Odpowiedzi i wyjaśnienia na pytania Wykonawców

dotyczące przetargu nieograniczonego na „Przebudowa i zmiana sposobu użytkowania XVI w. dworu – spichlerza w Zgłobniu na cele biurowe i magazynowe. Regionalna Składnica Zabytków Archeologicznych. Etap IX - Dostawa wyposażenia do zabytkowego XVI w. dworu-spichlerza w Zgłobniu, którego właścicielem jest Muzeum Okręgowe w Rzeszowie”.

dot. postępowania o znaku sprawy ZP-26/5/2020, na „Przebudowa i zmiana sposobu użytkowania XVI w. dworu – spichlerza w Zgłobniu na cele biurowe i magazynowe. Regionalna Składnica Zabytków Archeologicznych. Etap IX – Dostawa wyposażenia do zabytkowego XVI w. dworu – spichlerza w Zgłobniu, którego właścicielem jest Muzeum Okręgowe w Rzeszowie” – Część 1 – Regały magazynowe i biurowe.

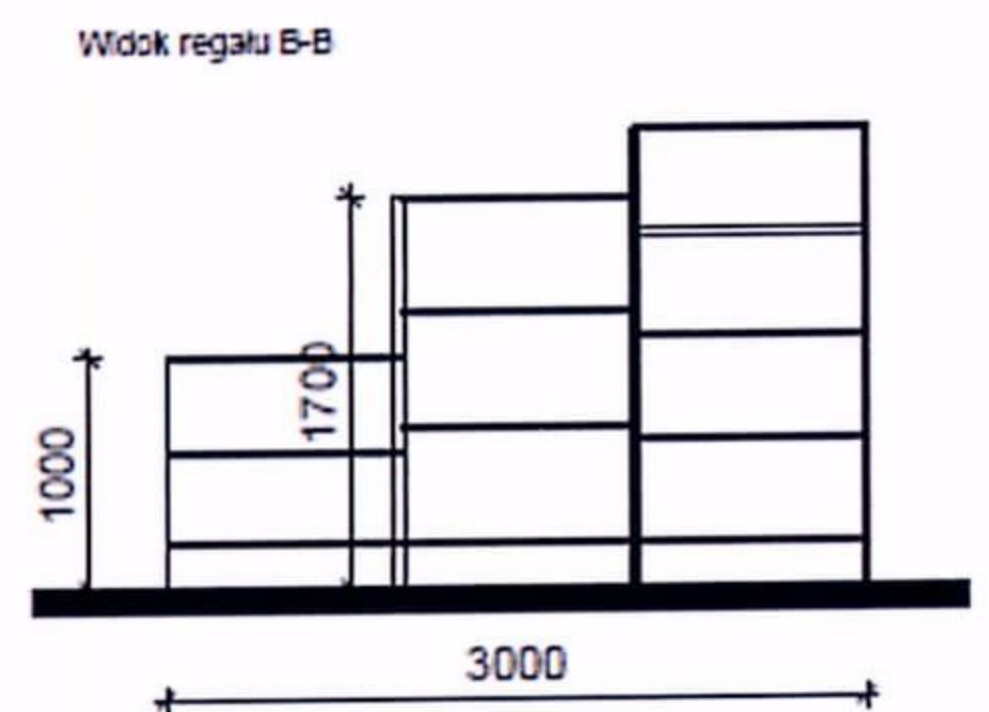
4. Dotyczy regałów z poziomu +1. Proszę o informację jaką wysokość mają regały przesuwne?

Wg. informacji zamieszczonej w szczegółowym opisie przedmiotu zamówienia – część rysunkowa; mamy się sugerować widokiem regału B-B,

4. Zamawiający w dn. 13.05.2020 r. dokonał zmiany w treści SOPZ, będącym zał. do SIWZ poprzez dookreślenie ww. parametrów. Wszystkie parametry dotyczące ww. regałów zawarte są w SOPZ.

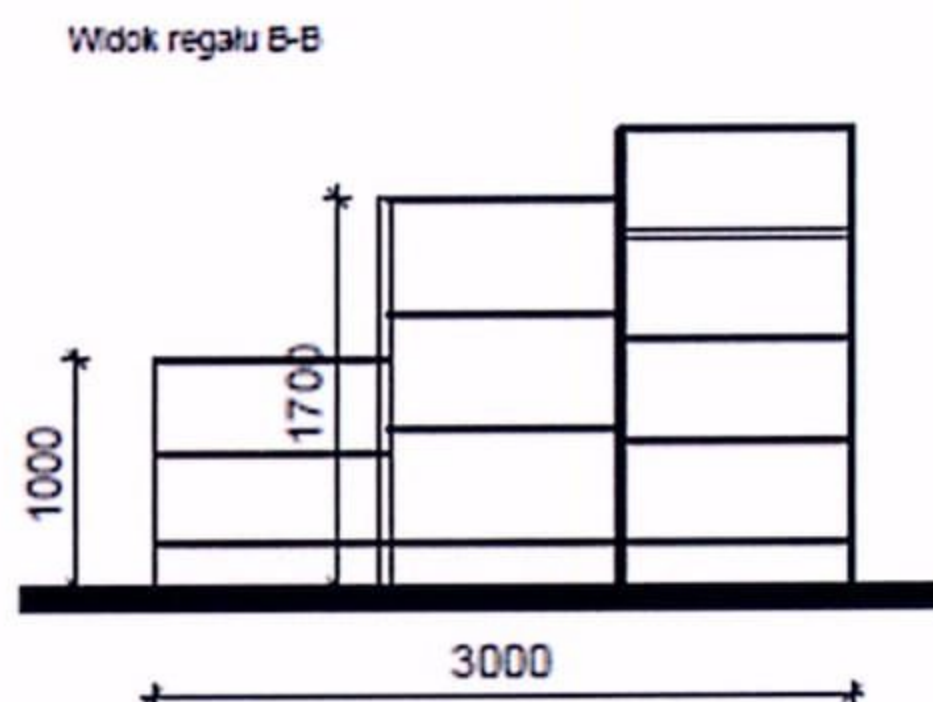
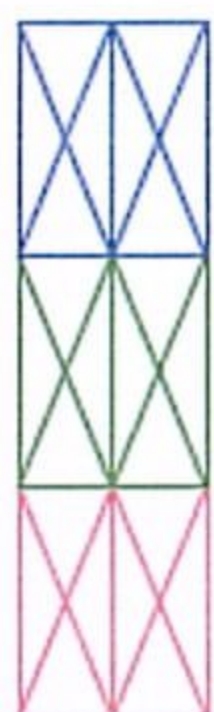
a czy ten widok B-B nie dotyczy przypadkiem tego regału stacjonarnego?

Proszę o dokładne podanie wszystkich parametrów regałów przesuwnych: długości, głębokości, wysokości oraz ilości półek.

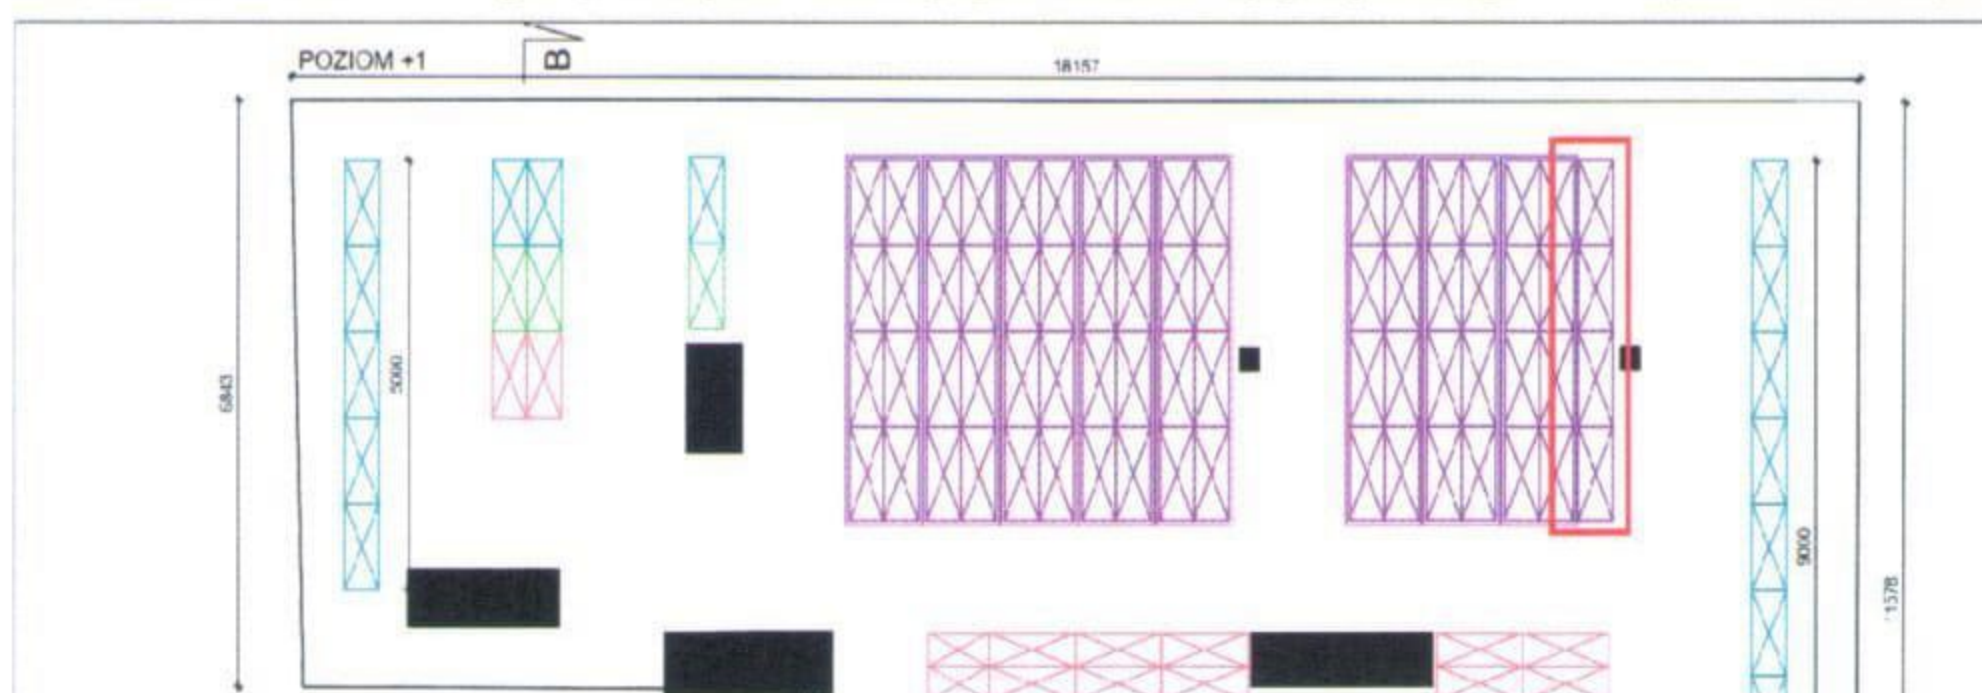
Czy zaznaczone regały na poniższej grafice mają być regałami przesuwными?

8. Zamawiający informuje, iż ww. regały mają być regałami stacjonarnymi.
